Изменение № 5 ГОСТ 18679—73 Ушки для пломбирования. Конструкция и размеры

Принято Межгосударственным Советом по стандартизации, метрологии и сертификации (протокол № 14 от 12.11.98)

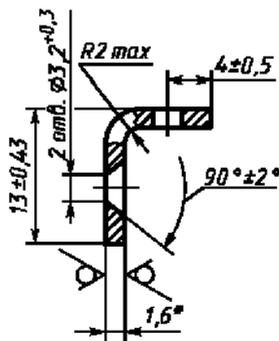
Пункт 4. Таблица 1. Графа *D*. Заменить размер: 6,5 на 6,0;
чертеж 2. Тип 2. Исполнение 1. Вид слева заменить новым:
